## NUOVO IMPIANTO DI RECUPERO DI RIFIUTI SPECIALI NON PERICOLOSI

Domanda di riesame screening VIA ai sensi art. 19 del D.lgs 152/06

ELABORATO	TITOLO ELABORATO	DATA
PR.01	RELAZIONE COMPARATIVA LAYOUT DI GESTIONE DELLE AREE DI IMPIANTO	Luglio 2024
rev00

### 2.1 INTERNO CAPANNONE

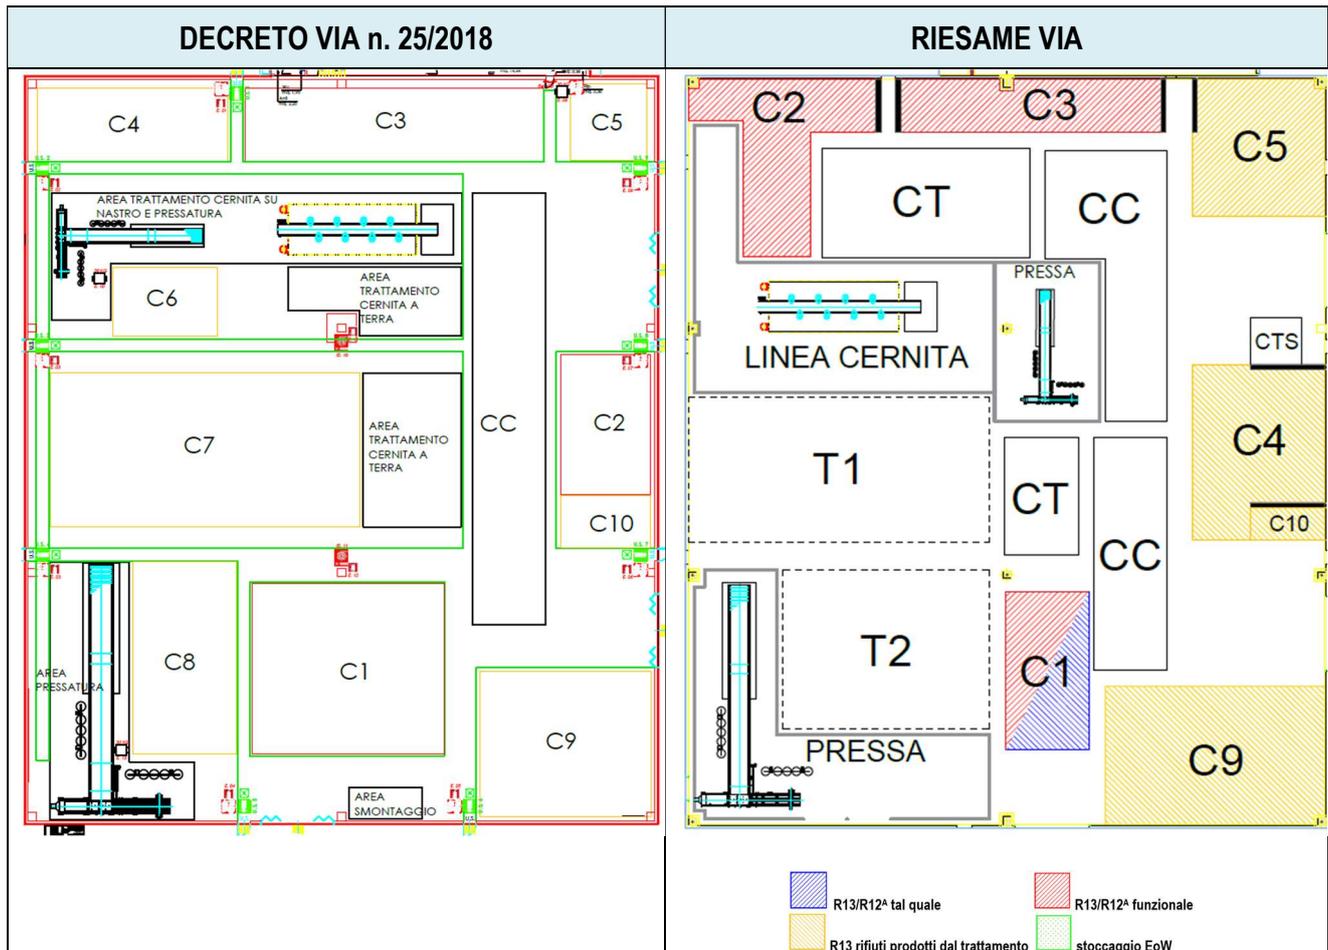
**AREA C1:** L'utilizzo dell'area rimane il medesimo (stoccaggio tal quale o funzionale, R13-R12<sup>A</sup>), la posizione dell'area rimane la medesima, la superficie ricoperta dall'area è inferiore;

**AREA C2:** L'utilizzo dell'area rimane il medesimo (stoccaggio funzionale, R13-R12<sup>A</sup>), la posizione dell'area varia in quanto prima a Est ed ora a Nord-Ovest, la superficie ricoperta dall'area è maggiore;

**AREA C3:** L'utilizzo dell'area rimane il medesimo (stoccaggio funzionale, R13-R12<sup>A</sup>), la posizione dell'area rimane la medesima, la superficie ricoperta dall'area è inferiore;

**AREA C4:** L'utilizzo dell'area rimane il medesimo (stoccaggio rifiuti prodotti in impianto), la posizione dell'area varia in quanto prima a Nord-Ovest ed ora a Est, la superficie ricoperta dall'area è maggiore;

**AREA C5:** L'utilizzo dell'area rimane il medesimo (stoccaggio rifiuti prodotti in impianto), la posizione dell'area rimane la medesima, la superficie ricoperta dall'area è maggiore;

**AREA C6:** Eliminata;

**AREA T1:** Tale area corrisponde alla precedente C7, ora ridenominata in T1, ovvero un'area di trattamento, intesa come area di accumulo dei rifiuti di cui CER 1912XX e/o CER medesimo a quello di ingresso, in attesa di essere avviati all'operazione di pressatura, la posizione dell'area rimane la medesima, la superficie ricoperta dall'area è inferiore;

**AREA T2:** Tale area corrisponde alla precedente C8, ora ridenominata in T2, ovvero un'area di trattamento, intesa come area di accumulo dei rifiuti di cui CER 1912XX e CER medesimo a quello di ingresso, in attesa di essere avviati all'operazione di pressatura, la posizione dell'area rimane la medesima, la superficie ricoperta dall'area è maggiore;

**AREA C9:** L'utilizzo dell'area rimane il medesimo, ovvero area per il deposito preliminare D15 o la messa in riserva R13 dei rifiuti prodotti in impianto ed esitati dal trattamento di cui CER 1912xx, la posizione dell'area rimane la medesima. La superficie ricoperta dall'area è maggiore;

**AREA C10:** L'utilizzo dell'area rimane il medesimo (stoccaggio di rifiuti pericolosi, R13 – D15, prodotti in impianto), la posizione dell'area rimane la medesima, la superficie occupata dall'area è inferiore;

**AREA CC:** Area di conferimento divisa in due parti, superficie occupata dall'area è maggiore, posizione rimasta centrale come in precedenza;

**AREA CT:** Area per il trattamento di cernita a terra, risulta ancora divisa in due parti, occupanti una posizione centrale del capannone;

**AREA CTS:** Area di smontaggio, spostata da sud a Est;

**LINEA TRATTAMENTO E CERNITA SU NASTRO E PRESSA:** Orientamento della linea e pressa variati;

**PRESSA:** Posizione invariata;

## 2.2 ESTERNO - ZONA EST CAPANNONE

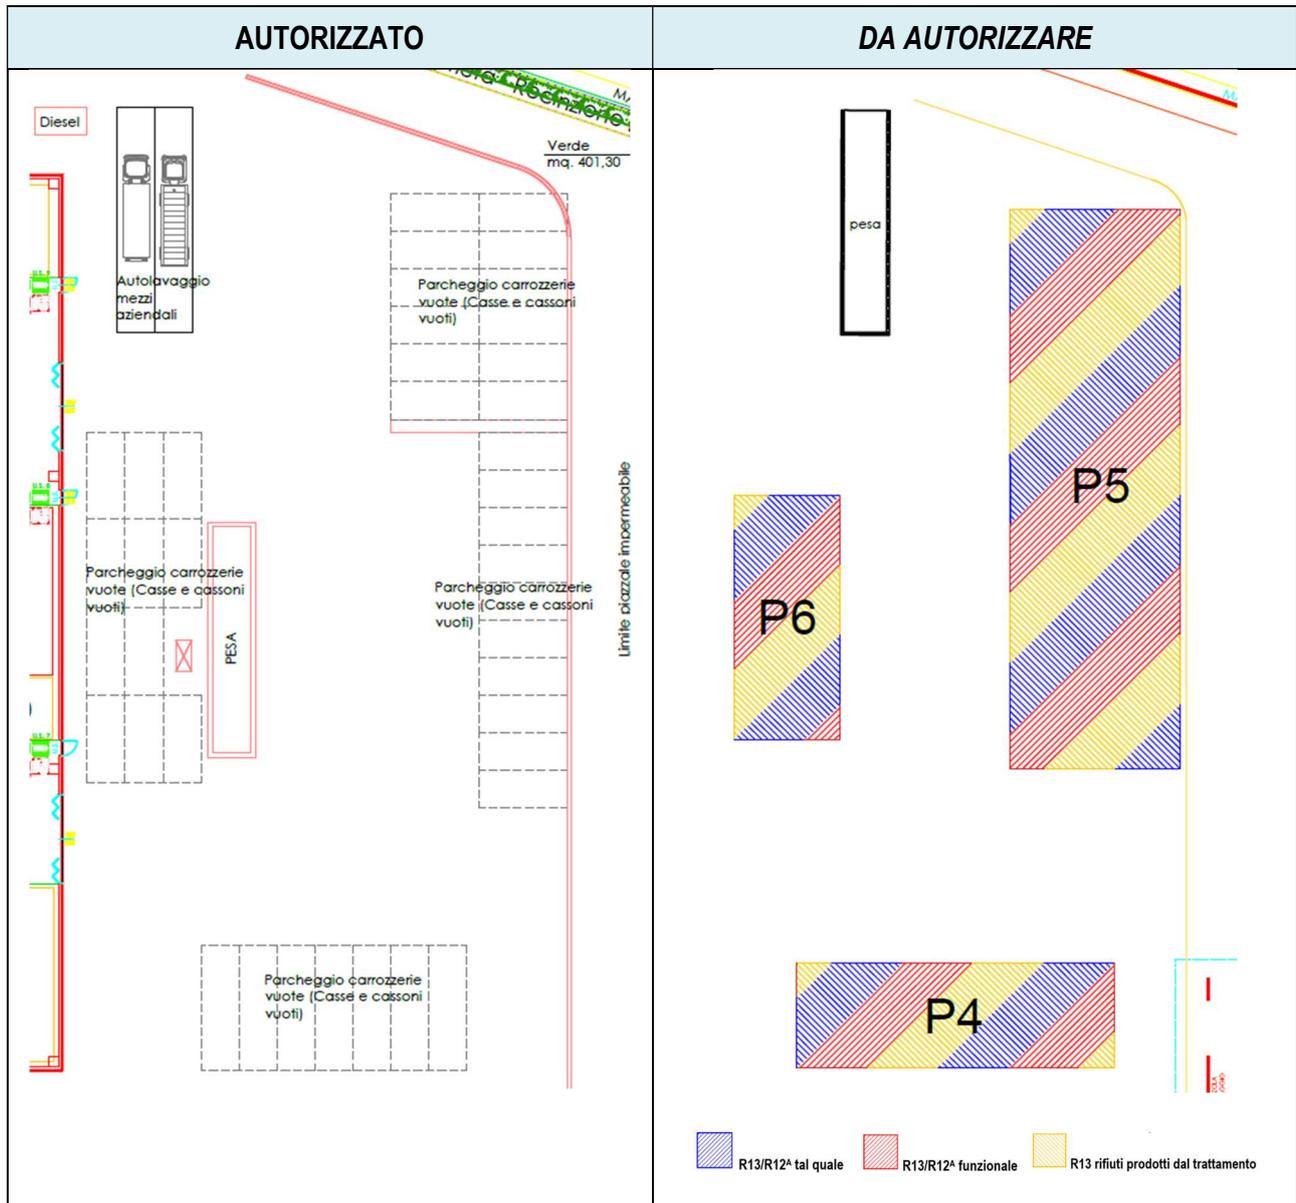
**PESA:** Variata la posizione di installazione;

**AREA P4, P5, P6:** Le aree sono adibite allo stoccaggio di cassoni coperti di rifiuti in ingresso (tal quale o funzionale) e rifiuti trattati in configurazione di partenza. Le aree inoltre possono essere utilizzate per il deposito di cassoni vuoti (area polmone);

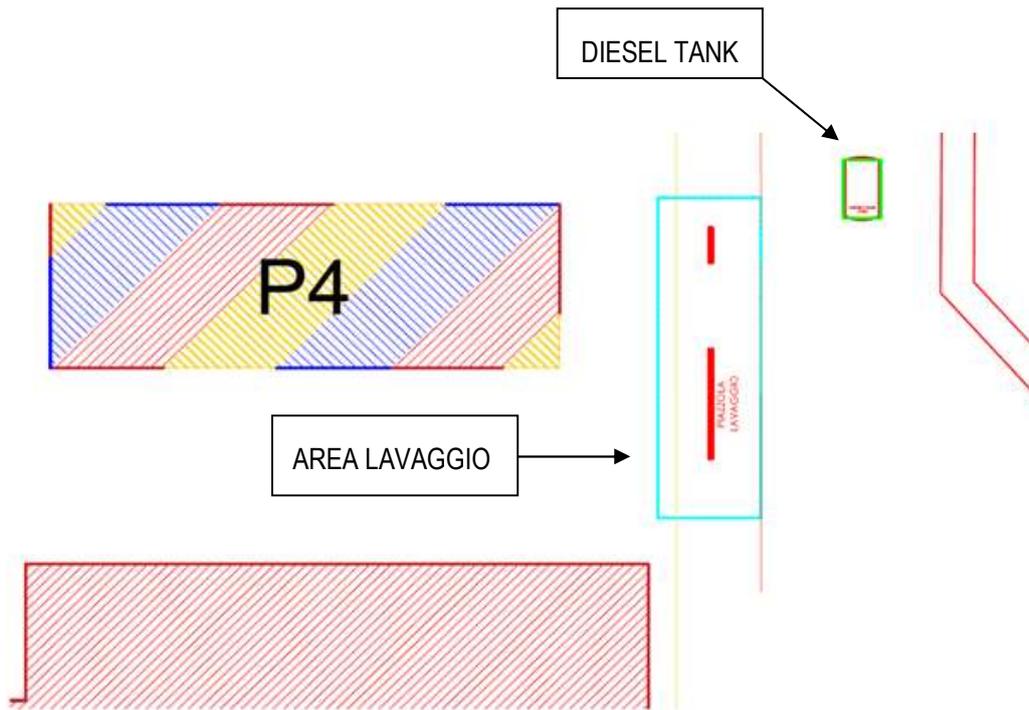
**ZONA LAVAGGIO MEZZI e DIESEL TANK:** Variata la posizione di installazione di entrambe le aree, ricollocate come immagine che segue:

### 2.3 ESTERNO - ZONA SUD CAPANNONE

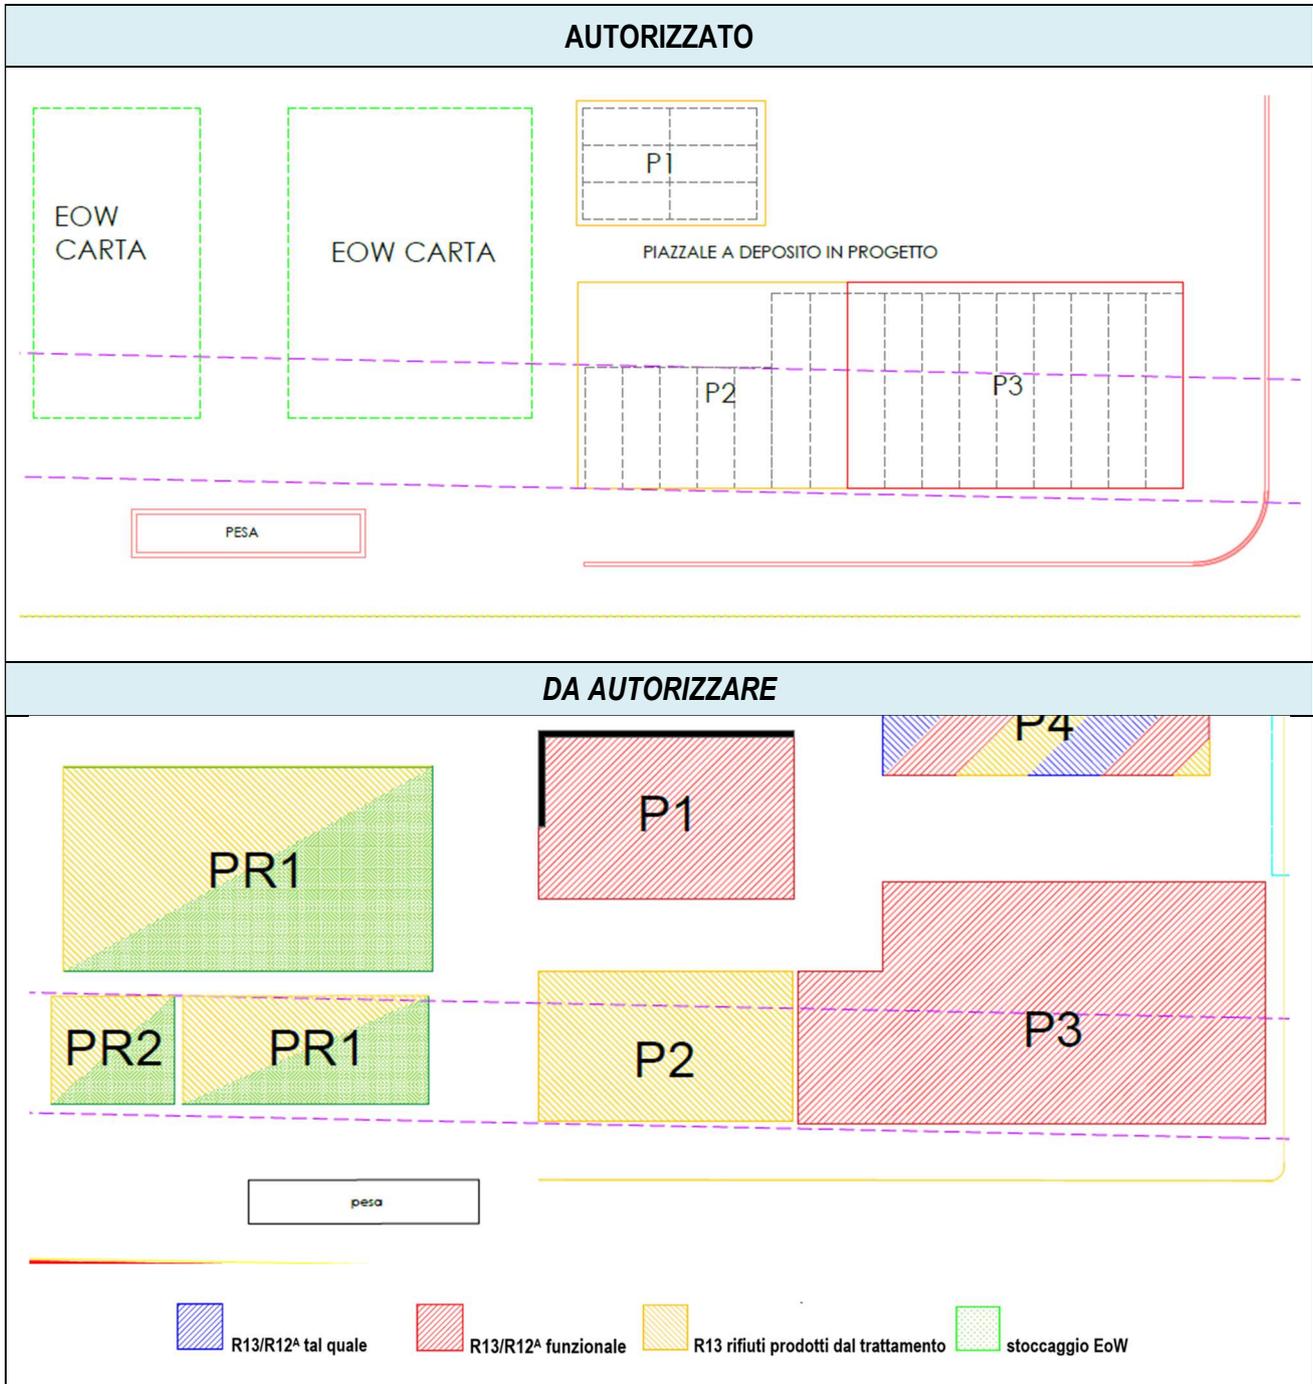
**AREA P1:** L'utilizzo dell'area varia in quanto prima destinata allo stoccaggio dei rifiuti prodotti in impianto ed ora per lo stoccaggio dei rifiuti in ingresso, funzionale al trattamento, la posizione dell'area rimane la medesima, la superficie ricoperta dall'area è maggiore;

**AREA P2:** L'utilizzo dell'area rimane il medesimo (stoccaggio rifiuti prodotti in impianto), la posizione dell'area rimane la medesima, la superficie ricoperta dall'area è inferiore;

**AREA P3:** L'utilizzo dell'area rimane il medesimo (stoccaggio funzionale al trattamento), la posizione dell'area rimane la medesima, la superficie ricoperta dall'area è maggiore;

**AREE PR1:** L'utilizzo delle aree varia in quanto ora l'area è adibita allo stoccaggio di rifiuti di carta in attesa di cessazione di qualifica di rifiuto/EoW e stoccaggio dei materiali che hanno cessato tale qualifica (EoW); la collocazione delle aree rimane la medesima ma sono state disposte in modo differente, la superficie ricoperta dall'area è inferiore;

**AREA PR2: NUOVA AREA** - l'area è adibita allo stoccaggio di rifiuti di legno esitati dalle operazioni di recupero in attesa di cessazione di qualifica di rifiuto/EoW e stoccaggio dei materiali che hanno cessato tale qualifica (EoW).
